改善箇所説明図

前後席一体型頭部エアバッグ

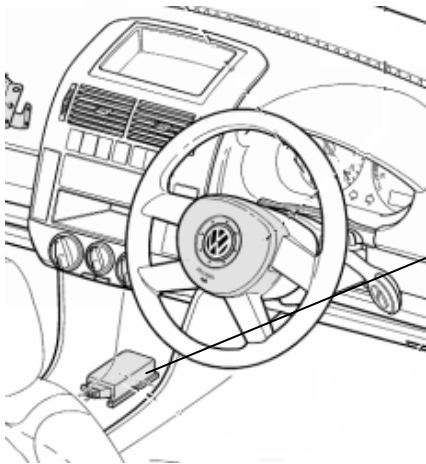
前後席一体型頭部エアバッグ装置を装着した車両において、後部側面衝突センサの配線組み付けが不適切なため、当該エアバッグが作動する状況において作動が遅れるおそれがある。

全車両、側面衝突センサの配線を正規位置に組み付け直す。

識別：キャンペーンステッカーに「97W5、日付（西暦・月・日の順）、ワークショップスタンプ」を記入し、スペアタイヤ収納部左側面に貼りつける。
